Progetto per la realizzazione di impianto eolico denominato "Poggio alle Pancole" Comune di Lajatico (PI).
Codice della procedura 7874 data di avvio 4-1-2022.

Progetto per la realizzazione di un impianto eolico, denominato "Poggio alle Pancole", costituito da n. 7 aerogeneratori, per una potenza complessiva pari a 42 MW, e delle rispettive opere di connessione alla RTN, da realizzarsi nel Comune di Lajatico (PI). Cod procedura 7874

OSSERVAZIONI – ALLEGATO 3

DOC 1

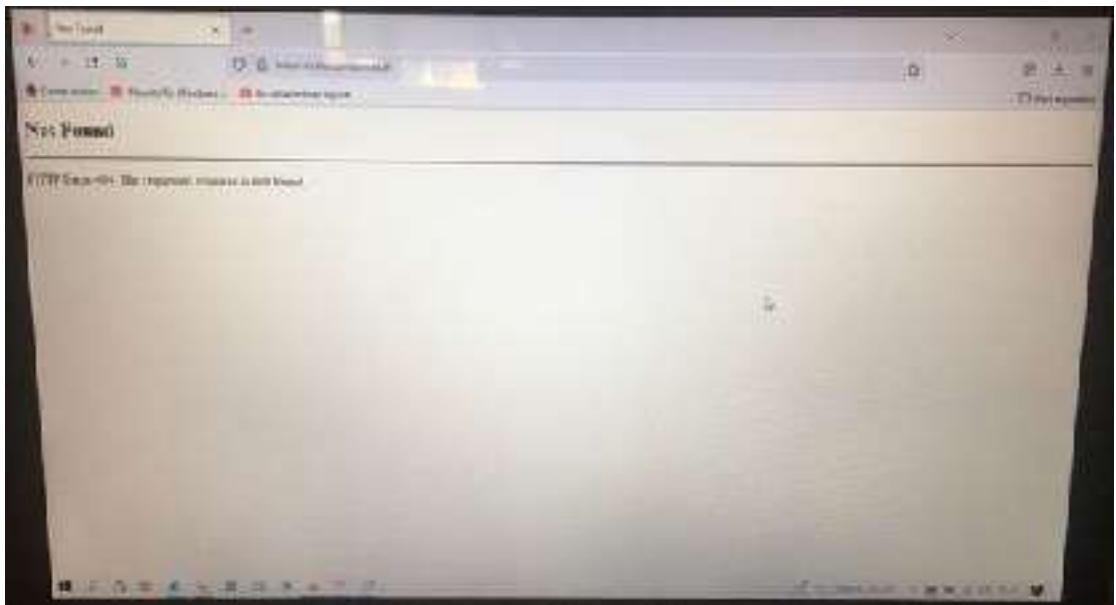
Preliminarmente, preme evidenziare che si riscontrano anomalie e scarsa trasparenza per l'accesso al sito web del MITE ove effettuare la pubblica consultazione della documentazione progettuale, a cominciare dall'AVVISO PUBBLICO che indica un link non funzionante (www.va.minambiente.it) (vedi **DOC. 1**).

DOC 4

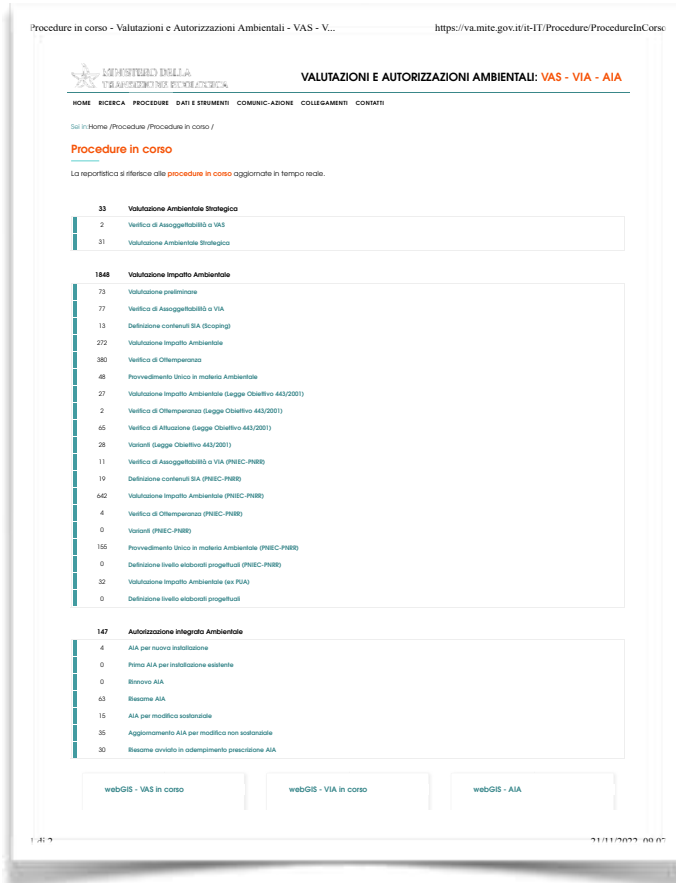
addirittura se proviamo a reperire il progetto aprendo webGIS delle VIA in corso situato nel riquadro centrale in basso (vedi **DOC. 4**), una volta cliccato, dopo molto tempo di attesa e numerosi tentativi di accesso, ci appare la schermata con su scritto “*Errore caricamento pagine - Tempo di connessione scaduto*” (vedi **DOC. 5**).

DOC 6

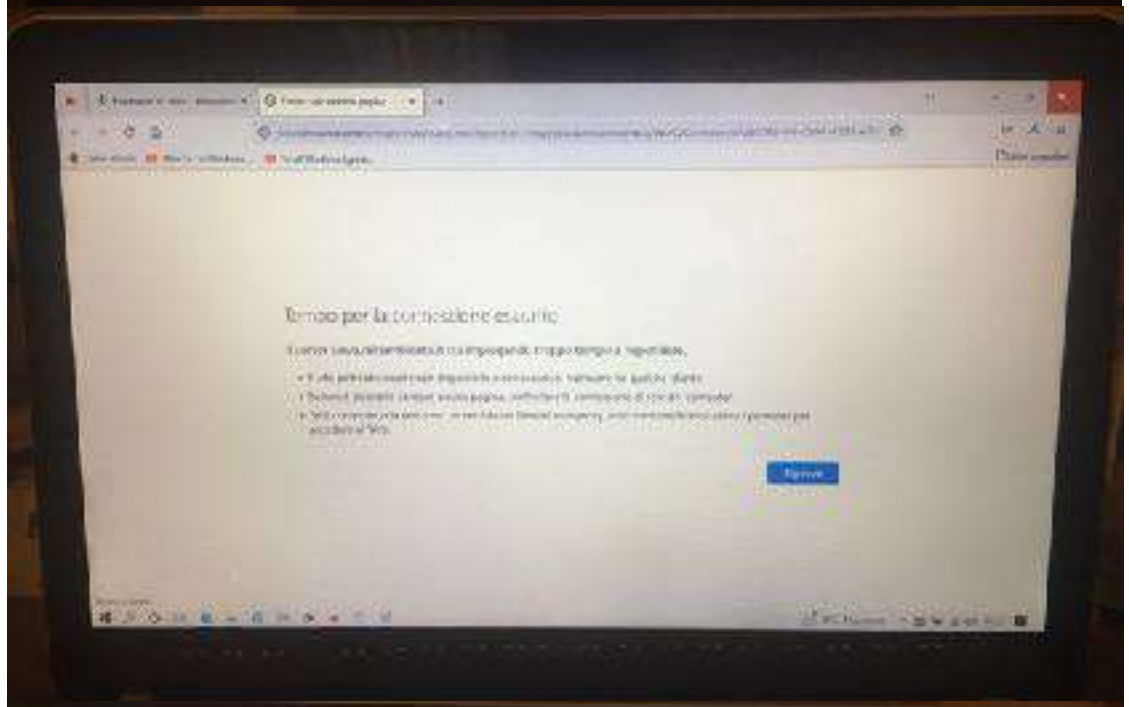
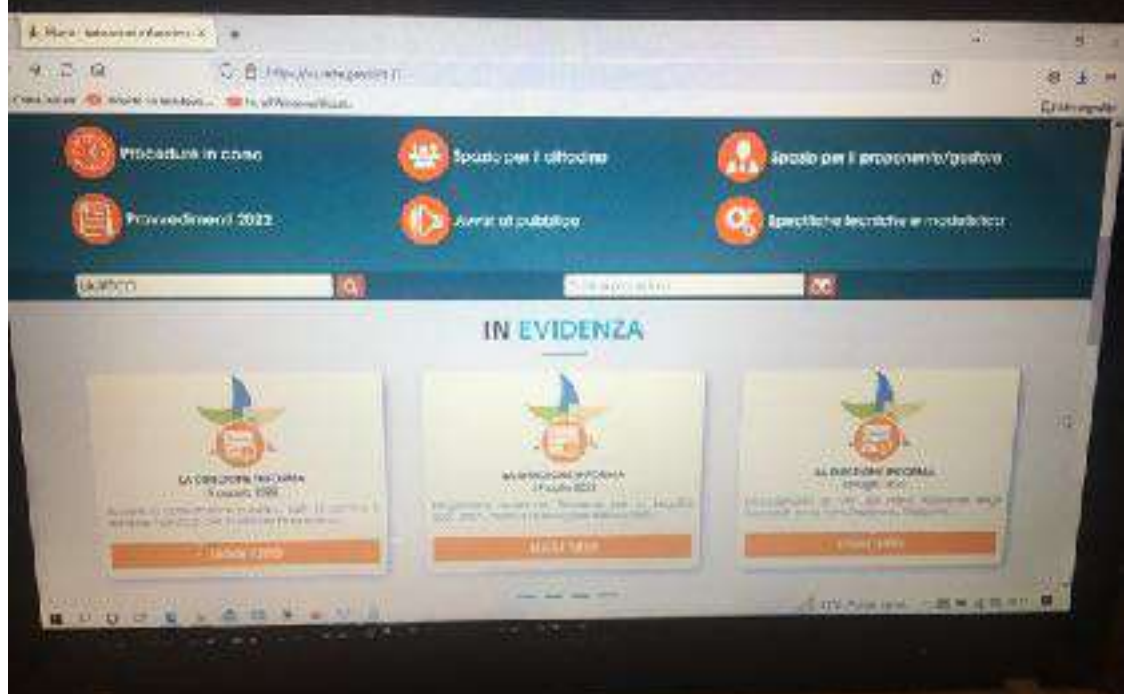
Neanche ritornando sulla home page del MITE valutazioni e autorizzazioni ambientale, nella barra in basso, scrivendo “LAJATICO” si riesce ad entrare in una pagina che contiene un elenco con il progetto in argomento: la schermata che appare dice infatti che “*Si è verificato un errore*” (vedi **DOC. 6 e 7**).

Estratto tavola 20V036_L_Visibilita_Lajatico_beni_A1_DEF.pdf

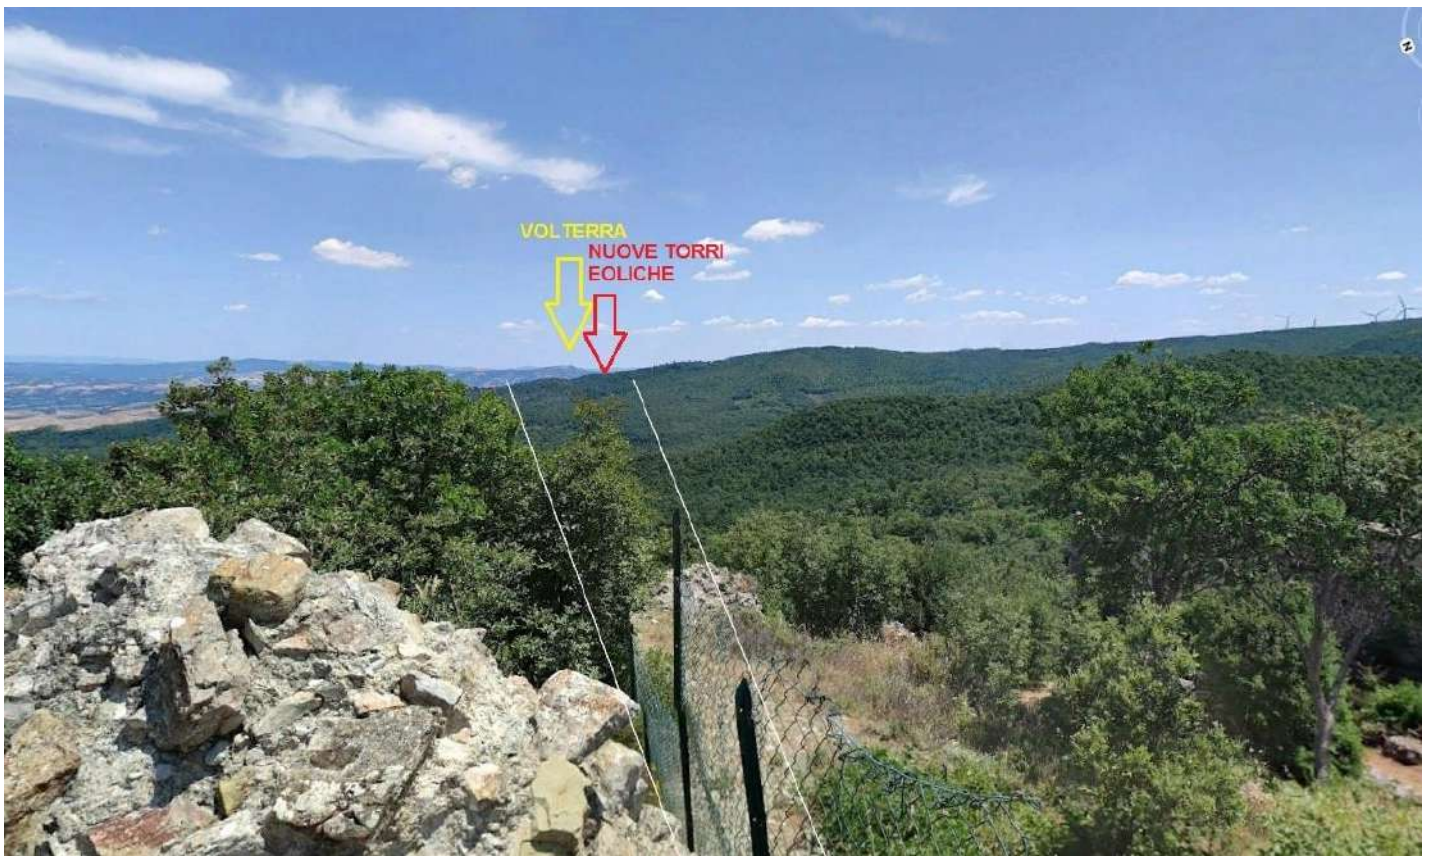
Posizione della Rocca di Pietracassia al centro delle direttrici visive verso i Monti Pisani (rocca della Verruca), Isola d'Elba (Rocca del Volterraio), Volterra

Il progetto del nuovo parco eolico invece è posto proprio lungo la direttrice Rocca di Pietracassia – Volterra, e le prime torri eoliche sono site ad una distanza molto ridotta dalla Rocca (meno di 2 chilometri). La realizzazione del Parco potrebbe perciò distruggere per sempre la più importante direttrice visiva storica che ancora possiamo apprezzare, con grave, insipiente e irreparabile danno al paesaggio, alla storia e alla cultura del territorio.

Vista dalla Rocca di Pietracassia verso Volterra – il nuovo parco eolico andrebbe ad impattare proprio sulla direttrice, e posto a meno di 2 chilometri, impedirebbe la vista di Volterra dalla Rocca; il parco eolico esistente, visibile sulla destra, è posto tra 4 e 6 chilometri, ed è èarzialemente nascosto da un colle più alto.

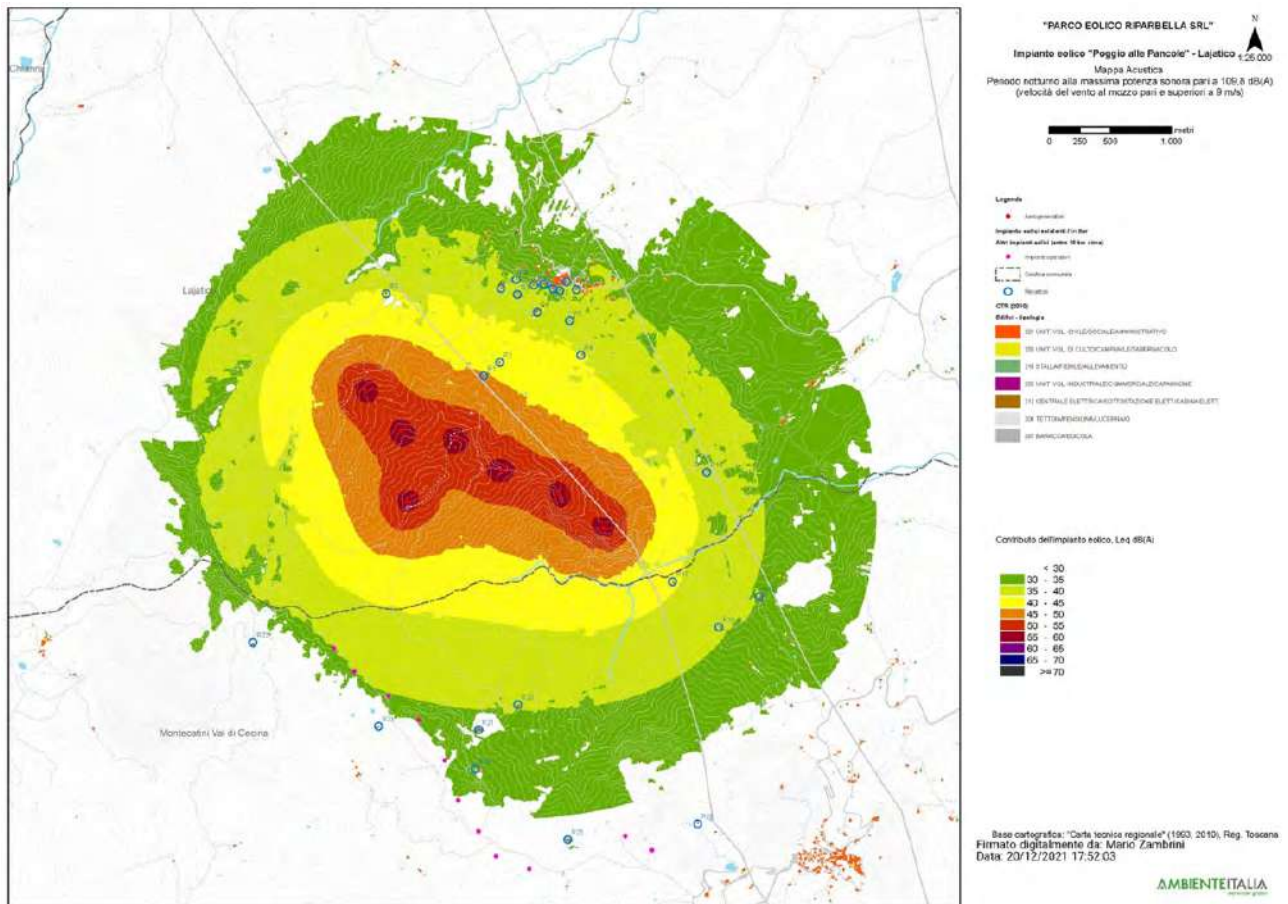
3. Nella valutazione del criterio differenziale a finestre chiuse si fa riferimento a un modello di facciata del fabbricato assolutamente non verosimile: il potere fonoisolante di un vetro 3 mm viene dichiarato 30 dB. Il potere fonoisolante di un vetro 3 mm, basta fare una veloce ricerca in letteratura, non supera i 25 dB e se ragioniamo di infisso nel suo complesso non siamo sopra i 20 dB. L'assunto della stanza 4 metri per 4 metri e volume 43 mc non è assolutamente cautelativo perché le camerette abitabili hanno superfici di calpestio inferiori ai 10 mq e volumi inferiori ai 30 mc. In ogni caso è pieno di stanze con superficie di calpestio inferiore ai 16 mq, basta una qualsiasi camera matrimoniale. La stima dell'indice dell'isolamento di facciata è quindi del tutto sovrastimata, quindi errata e porta a dichiarare che il livello di rumore ambientale a finestre chiuse è inferiore al limite di applicabilità sia di giorno che di notte. Ciò non è corretto e, in situazioni di bassa rumorosità residua come stimata/misurata dai tecnici, quando il differenziale si applica, SI SUPERA. Risulta evidente che senza l'assunto della valutazione errato dell'isolamento di facciata il criterio differenziale a finestre chiuse risulta superato.

4. L'osservazione ancora più cogente riguarda l'assunto dell'abbattimento di una parete a finestre aperte pari a 10 dB. 10 dB di abbattimento, prova qualsiasi misura che si possa fare in qualsiasi situazione, può andare bene in caso di parete molto grande, di importante R_w e con finestra piccola, inferiore al 5% della superficie finestrata. Già una stanza normalissima di una cameretta con finestra 1,2x1,4, mediante misura a 1 m dalla facciata in esterno e una all'interno con fonometro a 1 m dalla finestra aperta e oltre 1 m dalle altre superfici riflettenti microfoni a 1,5 m di altezza non presenta abbattimento del rumore superiore a 6 dB, a meno di non avere all'interno un ambiente sovraccarico di arredi solo fonoassorbenti in una condizione assolutamente non realistica. Se poi ci spostiamo a una camera con una banale porta finestra da 1,2mx2,4m si perde un ulteriore dB di abbattimento e in situazioni, che esistono tranquillamente, di infissi ampi (tipo 1,8x2,4 o 2x2,4 o anche oltre) si arriva a situazioni in cui l'unico abbattimento che offre la parete è la riduzione di 3 dB dati dai coefficienti di riflessione di facciata. Coefficiente di riflessione di facciata che, oltretutto, qui non risulta valutato.
